1. En el punto 5.7.2. Líquidos (Pág. 30), Se señala que: "Durante la etapa de operación, todas las aguas procedentes del nuevo edificio serán destinadas a la Plana de Tratamiento de Aguas Residuales existente en el parque logístico."; subsiguentemente en el punto 6.6.1. Calidad de aguas superficiales (Pág. 39), se indica que: "Lateral al Polígono del proyecto se ubica la Quebrada N° 3, la misma se encuentra separada del proyecto por los canales pluviales de la lotificación al igual que la cerca perimetral. El análisis de la calidad de agua superficial de dicha quebrada fue realizado tomando en consideración los parámetros establecidos en el decreto ejecutivo N°75 del 2008, por el cual de dicta la norma primaria de calidad ambiental y sus niveles de calidad para las aguas continentales de uso recreativo con y sin contacto directo." Posteriormente en el punto 15. Anexos. N°: Reporte de análisis de agua superficial (Pág. 267-276), se presenta el Reporte de Muestreo y análisis de Aguas Superficiales de una quebrada sin nombre, cuya muestra para dicho análisis refiere la ubicación 17P 680865 UTM 1006828.

En seguimiento a lo indicado dentro del EsIA, es importante reiterar que el proyec

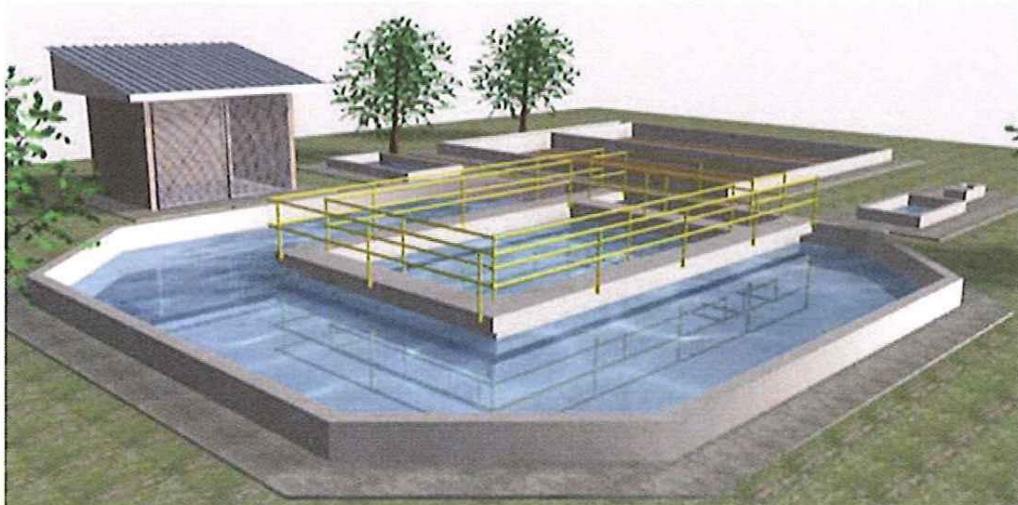
- a. Presentar encuesta ciudadana que contengan lo siguiente:
 - a.1. Resumen de los principales impactos negativos y positivos generados.
 - a.2. Indicar el nombre del corregimiento donde fueron aplicadas las encuestas a fin de validar el plan de participación ciudadana presentado, pues de acuerdo a lo establecido en el artículo 29 del Decreto Ejecutivo N° 123 de 2009 "El promotor debe incluir como complemento la percepción de la comunidad, directamente afectada... ", pues si la misma no señala el nombre del corregimiento donde fue aplicada se consideraría que el Estudio de Impacto Ambiental no cumpliría con este contenido establecido.

Siguiendo lo indicado dentro del EsIA, las encuestas se aplicaron en conjunto con la administración del Parque Logístico a los administradores y colaboradores de las empresas actualmente dentro del globo.

En cuanto a la divulgación de los impactos positivos y negativos del proyecto, esto fue realizado de manera verbal, al momento de conversar con ellos, dentro del Parque Logístico, ubicado dentro del corregimiento de la 24 de Diciembre.

Parte de los encuestados plasmaron de manera directa sus respuestas en los documentos, junto con su firma. Otros, preferían que la misma fuera completada manteniendo el anonimato.

Es importante mencionar que si bien es cierto, el formato de encuesta no muestra el resumen de los impactos negativos y positivos generados por el proyecto, ni el nombre del corregimiento, este formato es el que ha sido presentado en estudios anteriores.

PERFIL LONGITUDINAL QUEBRADA CABUYITA PERIODO DE RETORNO 1 EN 50 AÑOS

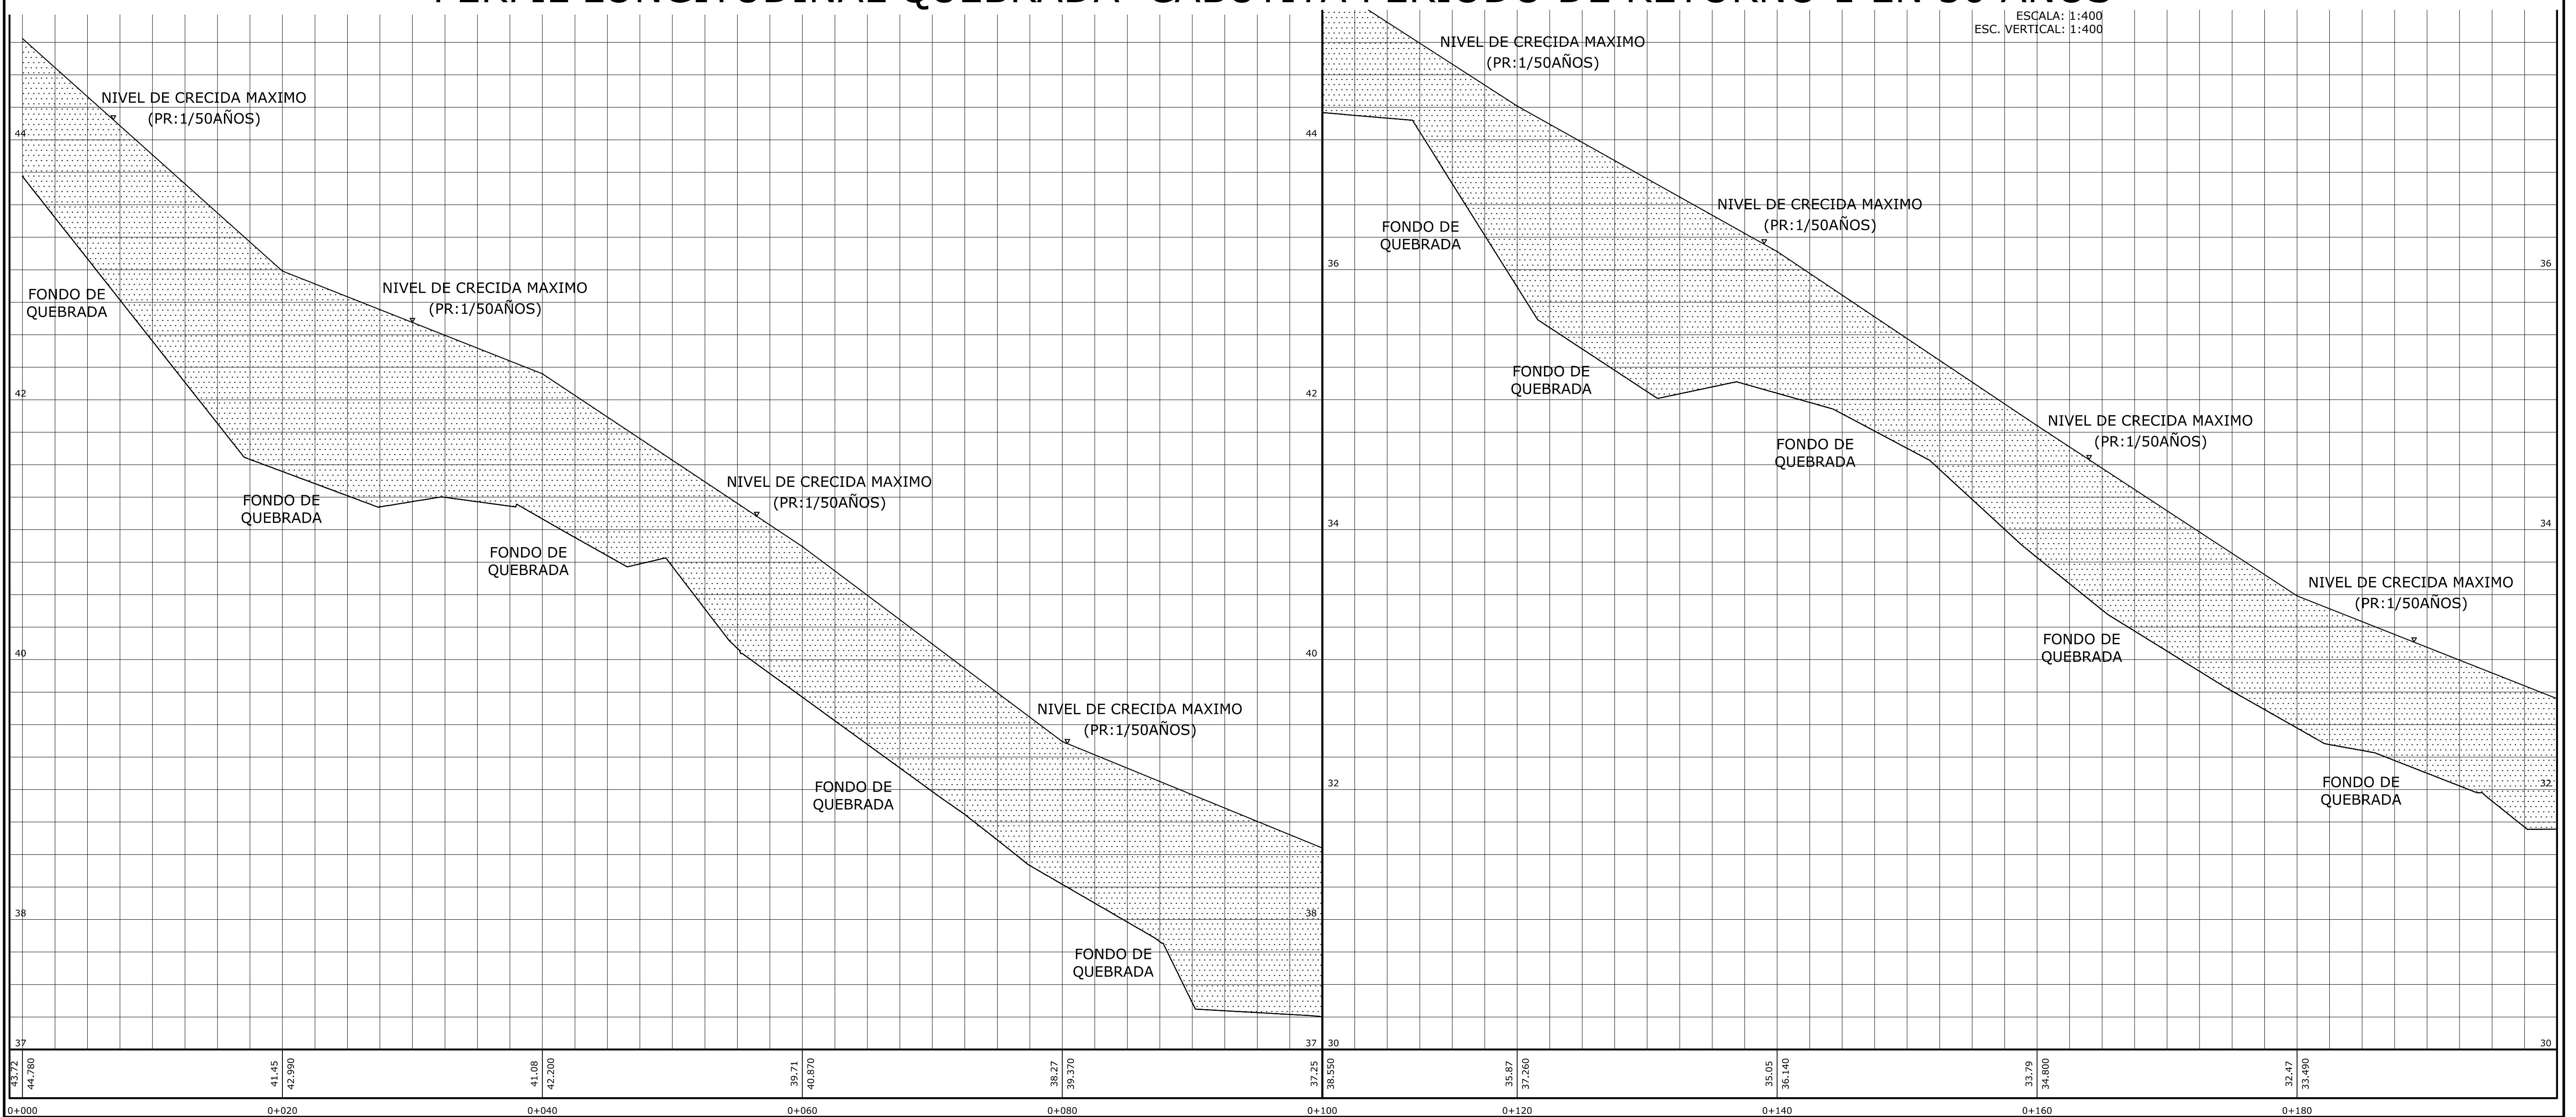
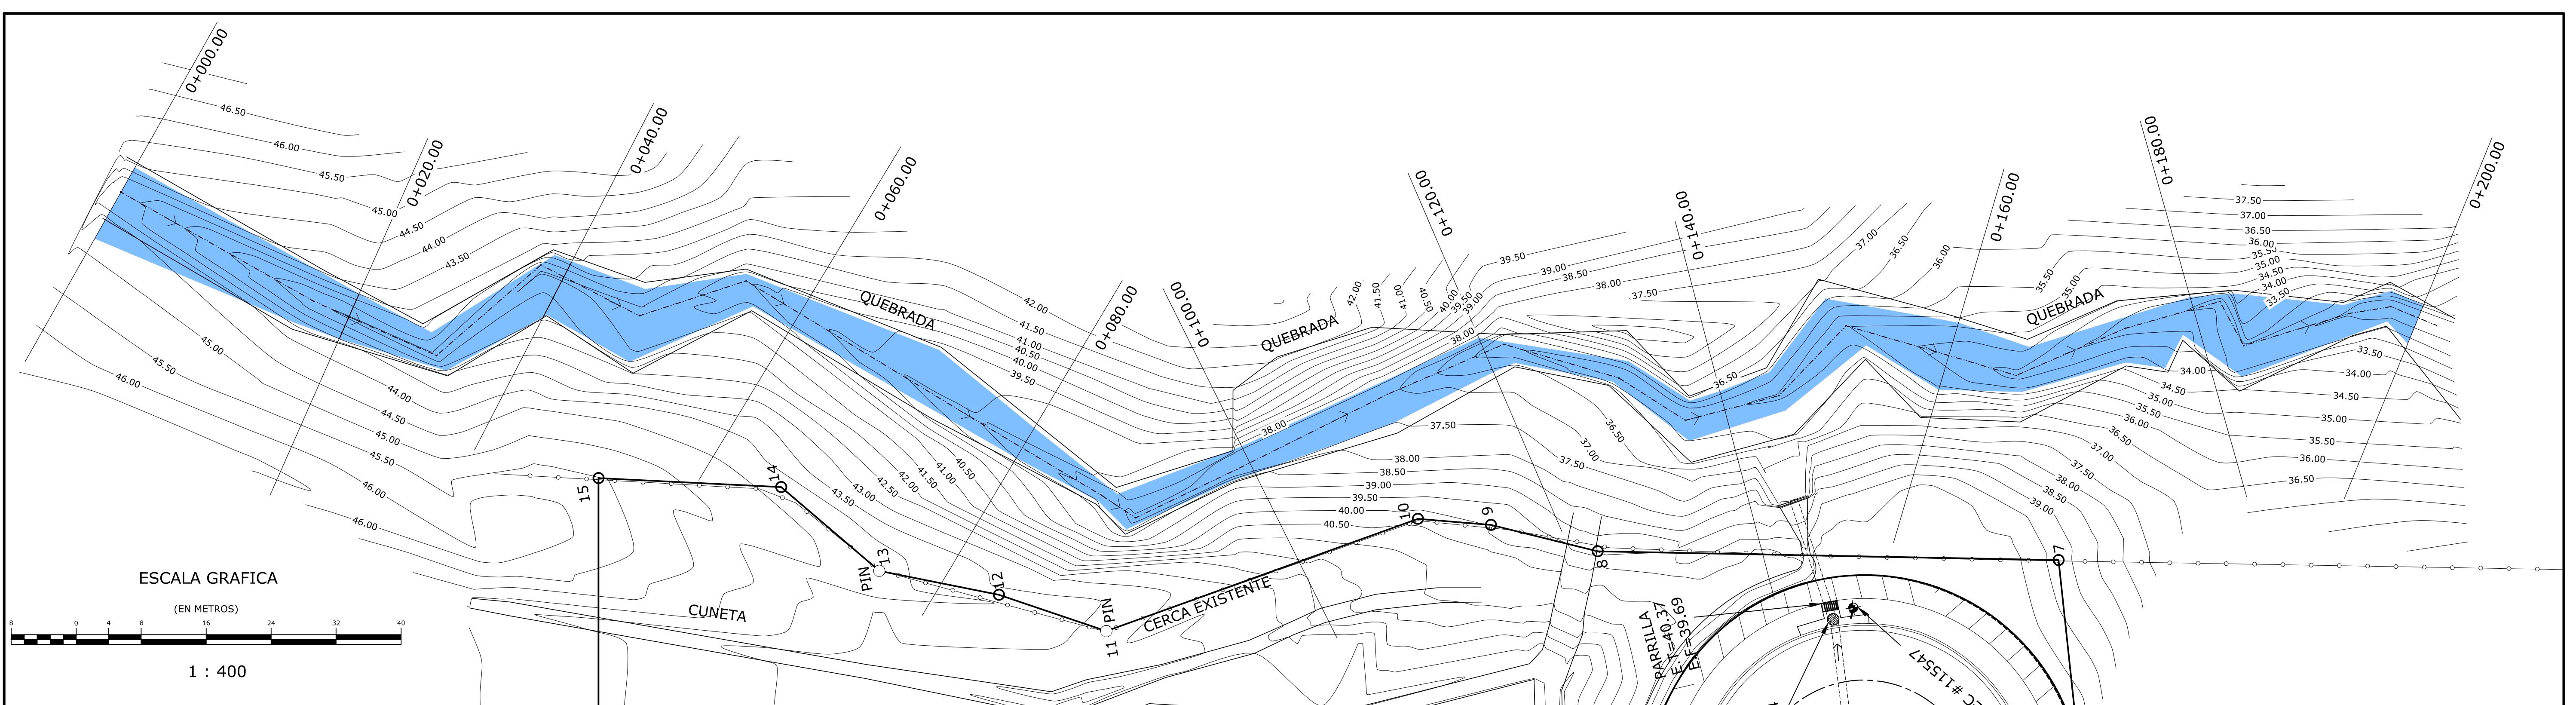
- b. Realizar una descripción de las dimensiones del ancho y longitud de la sección de la quebrada que se ubica próxima al área de desarrollo del proyecto; a fin de establecer la zona de protección de la misma.

Las dimensiones del ancho y longitud de la quebrada pueden ser visualizadas en el Análisis Hidrológico y dentro del perfil longitudinal
